DETERMINAZIONE DEL DIRIGENTE SERVIZIO VIA/VINCA 12 settembre 2025, n. 390

[ID VIP 13870] - Parco eolico denominato "PISCITELLI", costituito da 9 aerogeneratori di potenza unitaria pari a 4,5 MW, per una potenza complessiva di 40,5 MW, da realizzarsi nei Comuni di Ascoli Satriano (FG) e Cerignola (FG), incluse le opportune opere di connessione alla RTN.

Proponente: FARPOWER 3 S.R.L.

Relazione tecnica a supporto dell'istruttoria sul progetto
ID_VIP 13870

Figura 2 – Inquadramento territoriale del progetto con delimitazione della fascia di 3 km dalla Rete dei Tratturi

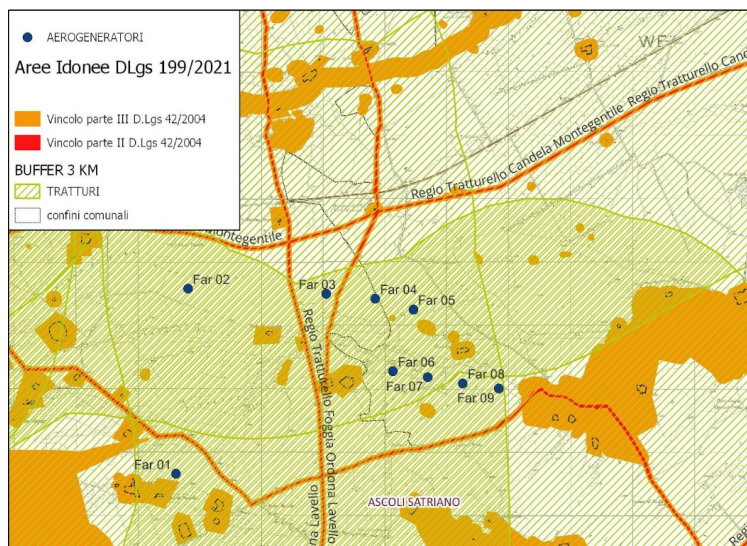
L'intero parco eolico ricade entro la fascia di rispetto di 3 km di vari tratturi di classe A, riportati nel Quadro Assetto Tratturi della Regione Puglia.

Figura 4 – Interferenza degli aerogeneratori con area di rispetto dei beni tutelati ai sensi della parte II del D. Lgs. 42/04

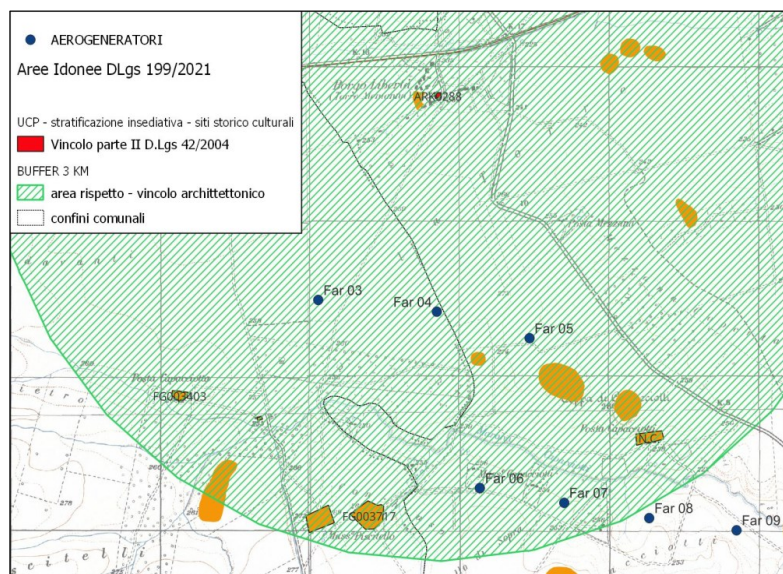
Gli aerogeneratori **Far 03, Far 04, Far 05, Far 06 e Far 07** risultano localizzati entro la fascia di rispetto del complesso monumentale **Torre Alemanna**, nel comune di Cerignola, tutelato ai sensi della Parte II del D. Lgs. 42/2004.

L'area di progetto, pertanto, non ricade tra quelle classificate come idonee ai sensi dell'art. 20 comma 8 lett. c-quater del D. lgs. 199/2021.

Figura 5 – Stralcio Aree Non Idonee FER DGR 2122

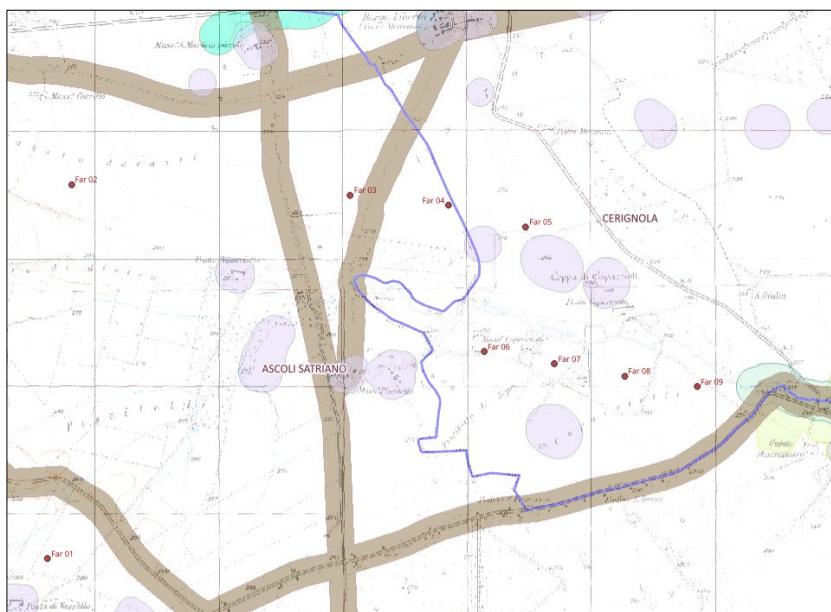
La verifica circa la presenza di aree agricole interessate da produzioni agro-alimentari di qualità (Biologico; D.O.P.; I.G.P.; S.T.G.; D.O.C.; D.O.C.G.) non risulta al momento effettuabile sulla base della documentazione progettuale disponibile. Si ritiene pertanto necessario integrare l'istruttoria con specifiche evidenze cartografiche e/o certificazioni ufficiali che consentano di accertare l'eventuale interferenza del progetto con tali produzioni.

L'area individuata per l'impianto proposto, pertanto, non rientra tra quelle considerate non idonee come stabilito dal regolamento regionale n. 24 del 2010.

Figura 6 – Planimetria con indicazione degli impianti FER all'interno del buffer di 9,4 Km

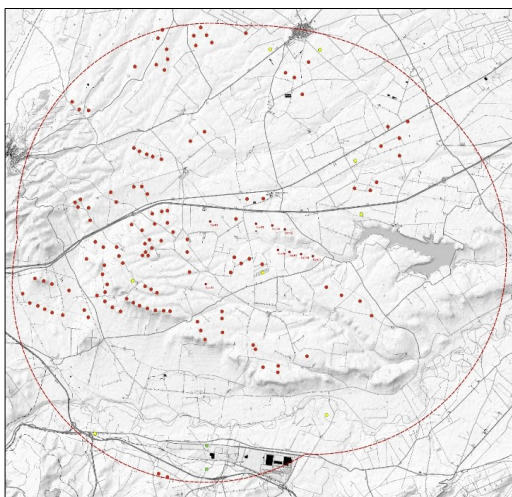
- *Interramento dei cavidotti;*
Il requisito è soddisfatto. Il trasporto dell'energia avverrà mediante cavi interrati. (SIA)
- *Distanza minima tra parchi eolici di 50 volte l'altezza massima della turbina più vicina (per evitare l'effetto selva);*
Requisito: $188 \text{ m} \times 50 = 9,4 \text{ km}$
Il requisito non è soddisfatto.

Figura 7 – Planimetria con indicazione del posizionamento degli aerogeneratori rispetto alle strade

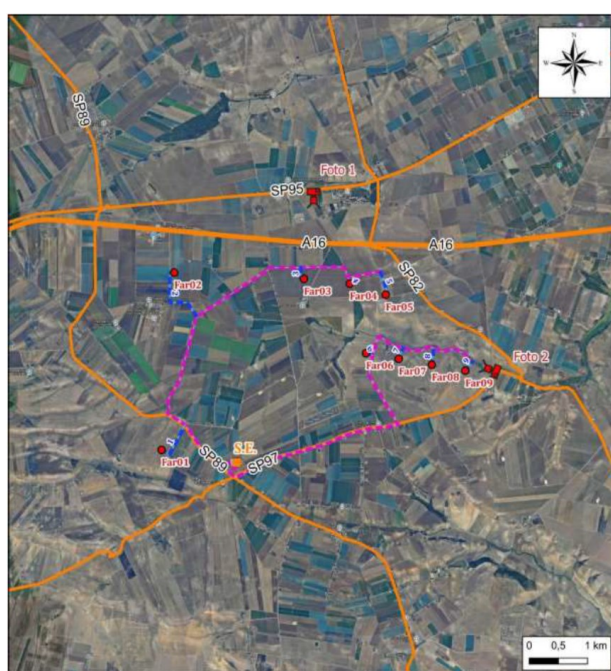
- la distanza di ogni turbina eolica da una strada provinciale o nazionale debba essere superiore all'altezza massima dell'elica comprensiva del rotore e comunque **non inferiore a 150 m dalla base della torre**.

Il requisito è soddisfatto. Le distanze vengono indicate in conformità alle “Linee guida per l'autorizzazione degli impianti alimentati da fonti rinnovabili” n° 219 del D.M. 10/09/2010, tuttavia non è stato presentato alcun elaborato di verifica. Dalla verifica istruttoria condotta sul sito della Regione Puglia (<https://webapps.sit.puglia.it/freewebapps/ImpiantiFERDGR2122/index.html>) è stato accertato che la distanza delle WTG dalle strade è superiore a quella richiesta. **Si richiede, pertanto, la presentazione di una planimetria che illustri chiaramente le distanze dalle suddette strade.** (SIA, Relazione Paesaggistica)

Figura 8 – Figura territoriale interessata dall'area di progetto

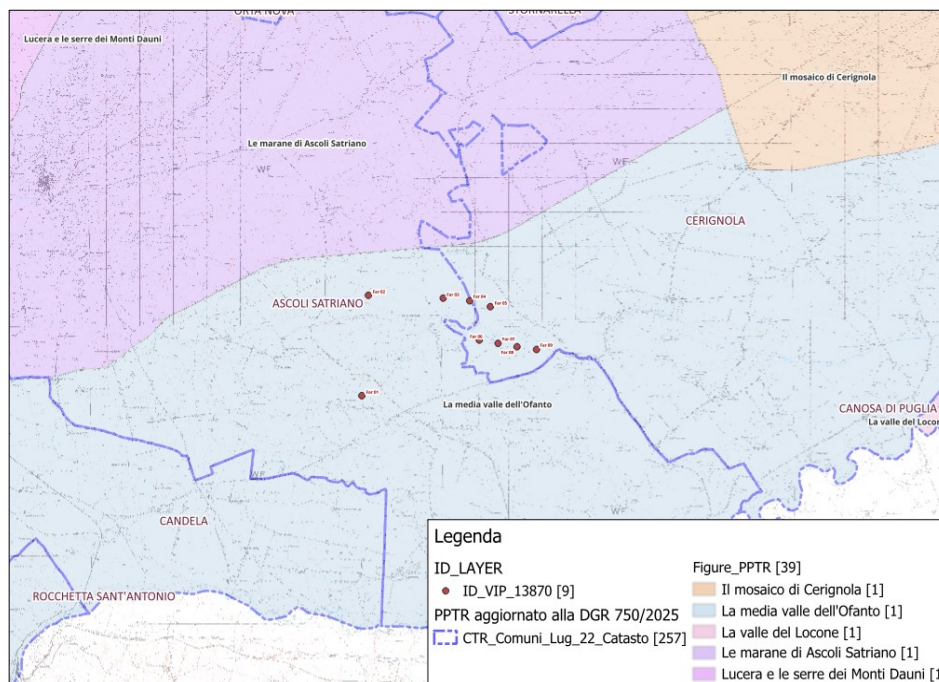
L'area oggetto di intervento ricade nell'ambito paesaggistico denominato “**Ofanto**”. La figura paesaggistica interessata è denominata “**La media Valle dell'Ofanto**”.

L'ambito dell'Ofanto attraversa - nel suo corso inferiore - il territorio pugliese, da Rocchetta Sant'Antonio alla foce, compresa tra i comuni di Barletta e Margherita di Savoia. Unico vero fiume della siticulosa Puglia, esso rappresenta al tempo stesso un elemento di connessione storico ed ecologico tra l'interno e la costa e un confine tra due territori completamente diversi, due puglie: la Capitanata e l'Altopiano delle Murge. I progettisti definiscono come ricadenti in "Area agricola E" le aree di progetto in agro di Cerignola. Le opere ricadenti in agro di Ascoli Satriano insistono, secondo i progettisti, su **aree agricole non meglio specificate**.

Nello Studio di Impatto Ambientale, i progettisti indicano che le aree individuate per l'installazione degli aerogeneratori e per la messa in opera del cavidotto sono coltivate a **seminativo intensivo e continuo**. La verifica è stata condotta da progettisti utilizzando la Carta della natura della Regione Puglia in scala 1:50.000. **Manca uno specifico studio pedo agronomico**.
